**STADT BAD RAPPENAU****BETREFF BEBAUUNGSPLANVERFAHREN "AGRI-PV IM STÜTZEN"****UNTERRICHTUNG DER BEHÖRDEN UND SONSTIGER TRÄGER ÖFFENTLICHER BELANGE GEM. § 4 ABS. 1 BAUGB****Frühzeitige Beteiligung der Träger öffentlicher Belange und der Öffentlichkeit vom 12.01.2026 bis 13.02.2026****Von Seiten der Öffentlichkeit wurden keine Stellungnahmen abgegeben.**

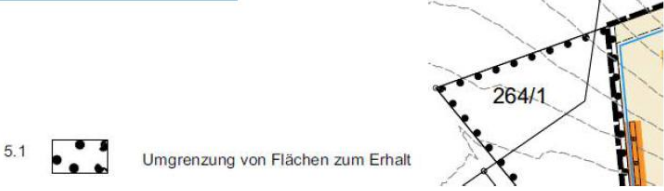
Nr.	Behörde	Stellungnahme v.	Stellungnahme	Behandlungsvorschlag
			<p>werden. Hierzu wird eine gutachterliche Stellungnahme benötigt.</p> <p><b>Die Technischen Bestimmungen (siehe Anhang) sind zu beachten und einzuhalten. Dort finden Sie Antworten auf z.B. folgende Fragen:</b></p> <p><b><i>Darf ich Maßnahmen mit Erschütterungseinwirkungen (z.B. Spundungen, Rammungen, dynamisch wirkende Verdichtungsmaschinen) durchführen?</i></b></p> <p>→ Die maximal zulässige Schwinggeschwindigkeit an der Gasfernleitung von 30 mm/sec. darf nicht überschritten werden. Gegebenenfalls ist die Unbedenklichkeit solcher Maßnahmen durch einen Gutachter schriftlich zu bestätigen.</p> <p><b><i>Darf ich mit Schwerlast die Gasleitung überfahren?</i></b></p> <p>→ Nur nach Einweisung und unter Einhaltung bestimmter Sicherheitsvorkehrungen, welche mit einem Betriebsbeauftragten der terranets bw abzustimmen sind.</p> <p>→ In ungesicherten Geländeabschnitten ist ein Überfahren des Schutzstreifens der Anlagen der terranets bw GmbH mit Schwerlast nicht zulässig.</p>

Nr.	Behörde	Stellungnahme v.	Stellungnahme	Behandlungsvorschlag
			<p>→ Vor Errichtung neu geplanter Baustellen - Überfahrten über die Anlagen der terranets bw GmbH müssen diese für die zu erwartenden Zusatzlasten in Anlehnung an den Typenplan T2.22 gesichert und geschützt werden.</p> <p><b>Zuständigkeit</b></p> <p>Sämtliche Tätigkeiten vor Ort sind mit unserer zuständigen Projektingenieurin</p> <p>Frau [REDACTED] [REDACTED]@terranets-bw.de mobil [REDACTED]</p> <p>sowie mit der Bauüberwachung</p> <p>Herr [REDACTED] kontakt@[REDACTED] [REDACTED]</p> <p>49716 Meppen mobil [REDACTED] im Vorfeld abzustimmen.</p> <p>Bitte beteiligen Sie uns weiterhin an Ihren Planungen.</p>	
7	Stadt Bad Wimpfen	21.01.2026	<b>BP</b>	<i>Die Hinweise werden zur Kenntnis genommen.</i>
